Modulo per la presentazione delle osservazioni per i piani/programmi/progetti sottoposti a procedimenti di valutazione ambientale di competenza statale

ID: Codice procedura (ID_VIP/ID_MATTM): 12691

“Progetto di un impianto eolico denominato "Pitigliano" ubicato nei comuni di Pitigliano (GR) e Sorano (GR) costituito da 20 (venti) aerogeneratori di potenza nominale 7,0 MW per un totale di 140,0 MW con relative opere connesse ed infrastrutture indispensabili”

IMMAGINE n 5. Mappa eolici elaborata dall'Associazione Amici della Terra. La mappa evidenzia il cumulo degli impianti tra Lazio e Toscana.

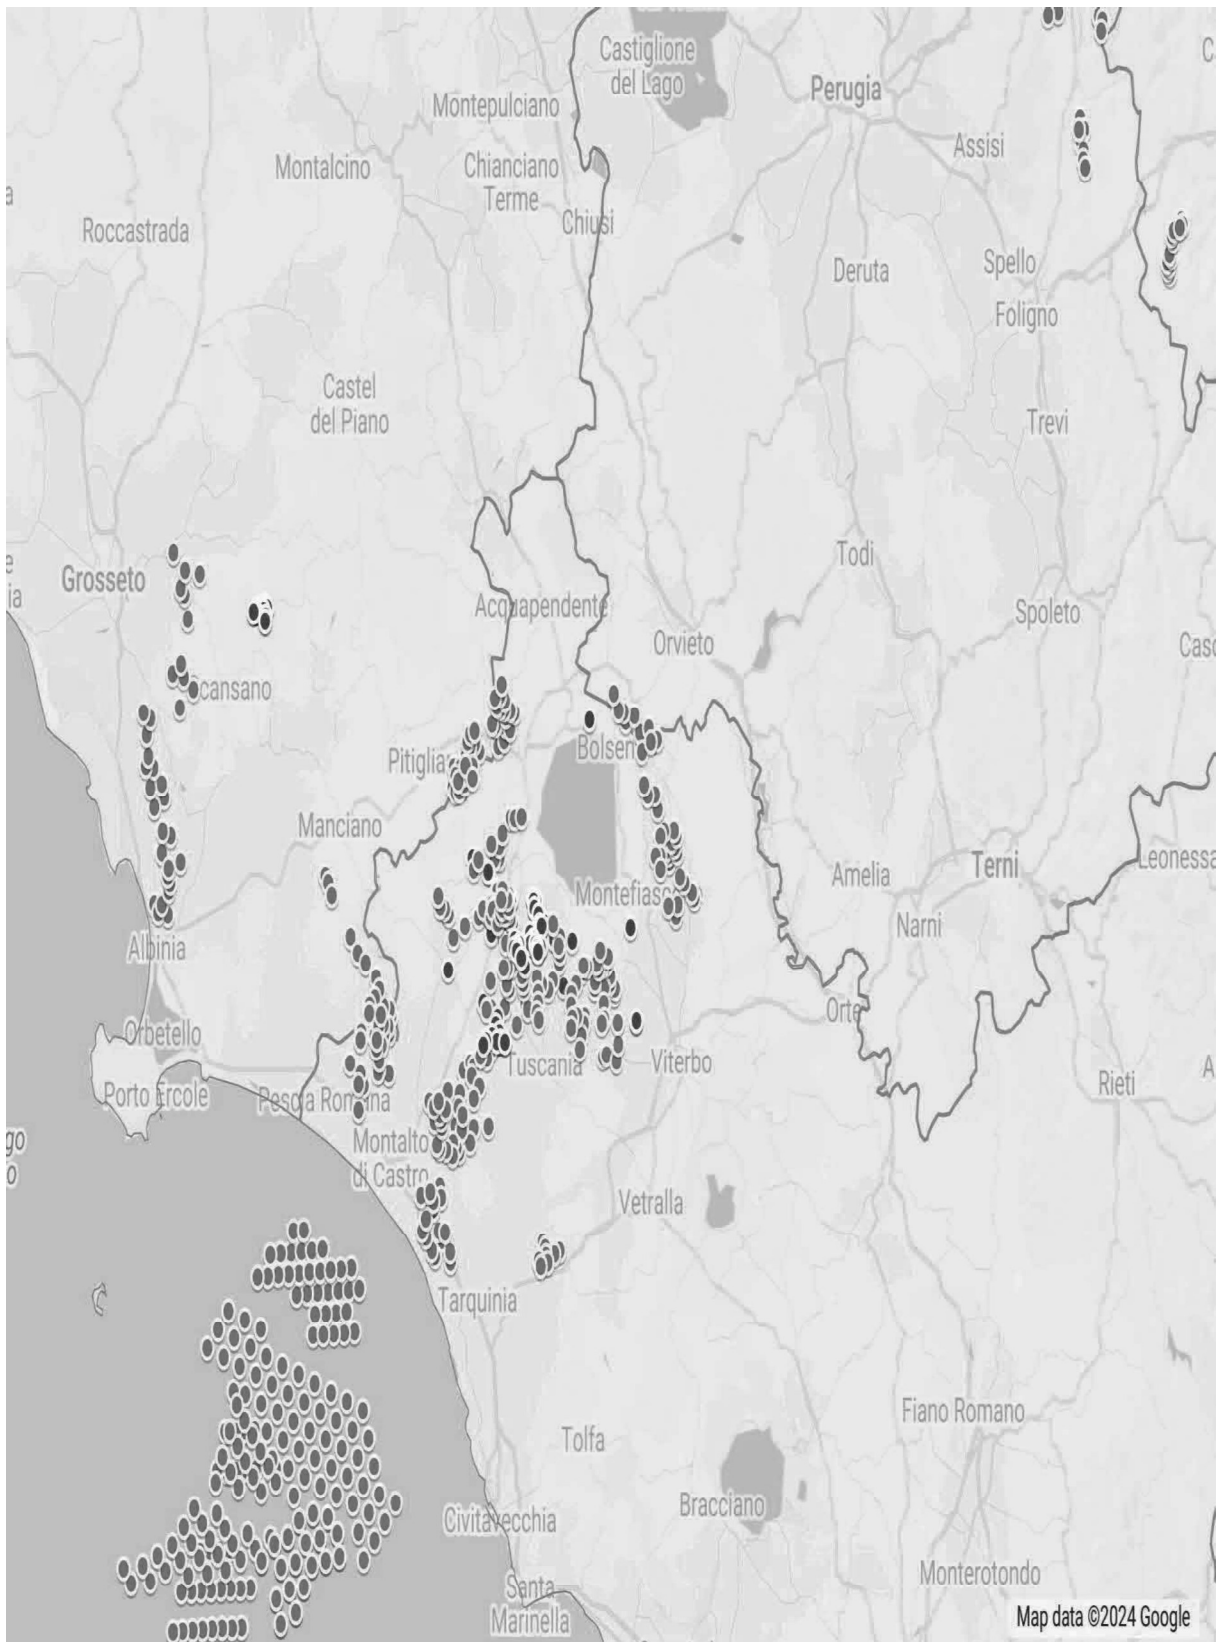
Riguardo al cumulo degli impianti FER, le mappe prodotte dalla proponente riguardano, come già evidenziato, soltanto una parte molto piccola degli impianti FER dell'area intermedia e vasta e in particolare di quelli eolici che contribuiscono a creare un notevole cumulo e la saturazione del territorio tosco laziale. Riguardo al cumulo dei soli impianti eolici si riporta la mappa dell'intervisibilità degli impianti eolici elaborata dall'Associazione nazionale “Amici della Terra”.

Se agli impianti eolici rappresentati qui sopra che non comprendono sia l'impianto eolico Pitigliano e le altre 14 pale del progetto eolico in verifica amministrativa sempre nel territorio di Pitigliano si aggiungono i migliaia di ettari (7000 fin'ora) di territorio occupato dagli impianti fotovoltaici e agrivoltaici e dalle altre tipologie appare chiaro il numero spropositato degli impianti FER nella bassa toscana e nella Tuscia.
